Tilbakemelding ift. skisser 25.10.21

Viser til mottatt e-post med skisser og plantegninger av nybygg på 58/301.

Foto hentet fra Tidsmaskinen.no (1905)

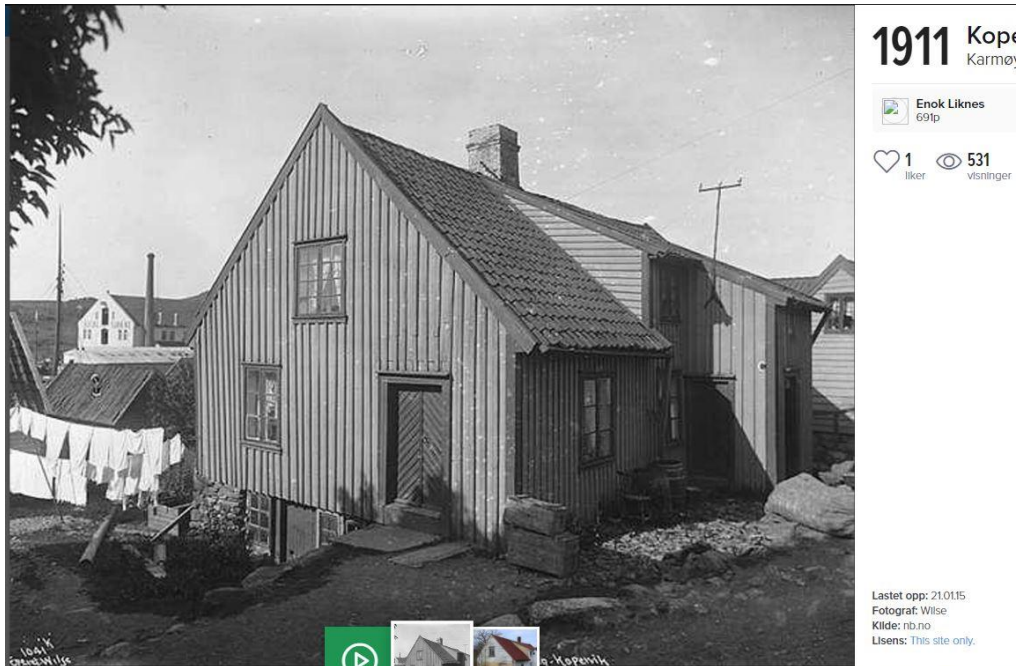
Fotodokumentasjon, sammen med eksisterende bygning, danner grunnlaget for hvordan bygningen skal bygges opp igjen. Foto under gir gode svar på hvilke detaljer huset har hatt. Det kan hende det finnes eldre bygningsdeler, som kledning og listverk, som man kan ta utgangspunkt i. Eldre bygningsdeler kan også gi svar på fargebruk.
